Objet : Enquête publique préalable à la délivrance du permis de construire nécessaire à la réalisation du projet de construction d'une centrale photovoltaïque au sol sur la commune de LA CLOTTE.

Objet : Enquête publique préalable à la délivrance du permis de construire nécessaire à la réalisation du projet de construction d'une centrale photovoltaïque au sol sur la commune de LA CLOTTE

Remarques techniques apportées pour les cours d'eau

Figure 1 – Prélocalisation des zones humides potentielles sur l'emprise du projet

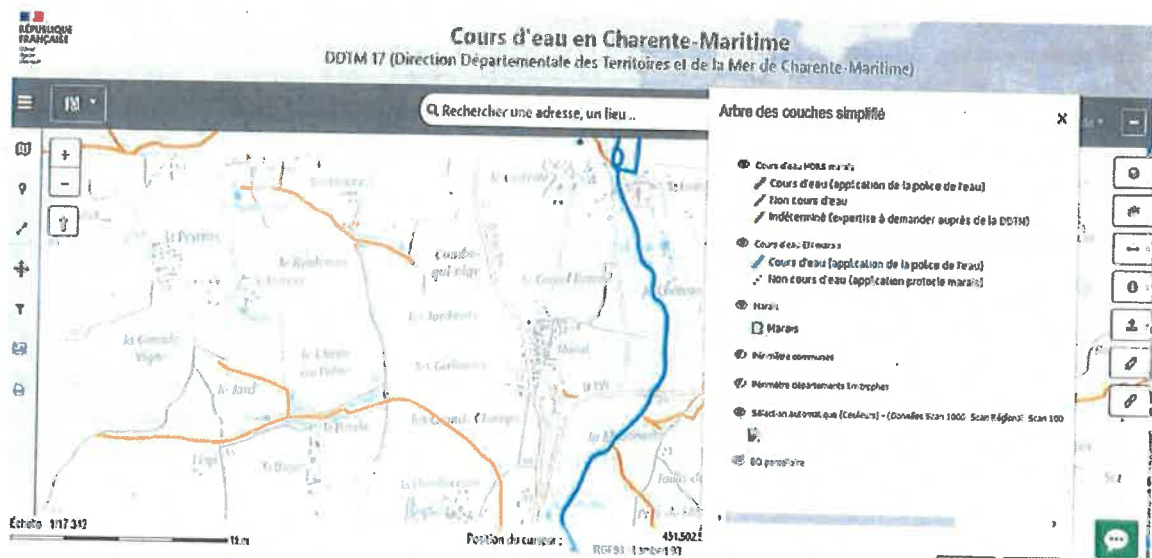
L'étude d'impact propose en figure 27 une *prélocalisation des zones humides potentielles et milieux potentiellement humides* mobilisant des données Inrae et AgroCampus Ouest au niveau de la zone d'étude et ses alentours.

Il paraît pertinent d'agrémenter la prélocalisation proposée de données complémentaires : notamment d'une lecture cartographique de l'Orthophotographie® du site d'emprise directe du projet. Veuillez trouver ci-dessous une prélocalisation hiérarchisée des zones humides potentielles (ZHP) faite par le Syndicat de la Saye, du Galostre et du Lary mobilisant :

- L'Indice SAGA Wetness, géo-traitement de la couche *Pente* mettant en exergue les zones d'accumulation d'eau
- Les données de couches *BD Orthophotographique®* et *Scan 25®*
- Les couches de prélocalisation des zones humides préétablies par ÉPIDOR : *ÉPIDOR 2015* et *Chemins de l'Eau 2021*
- La couche de prélocalisation des milieux humides *AgroCampus*

La prélocalisation présentée ci-dessus met en évidence de zones "très probablement humides", non notifiées humides sur les cartographies d'habitats détaillés dans l'étude d'impact (figures 46 et 47).
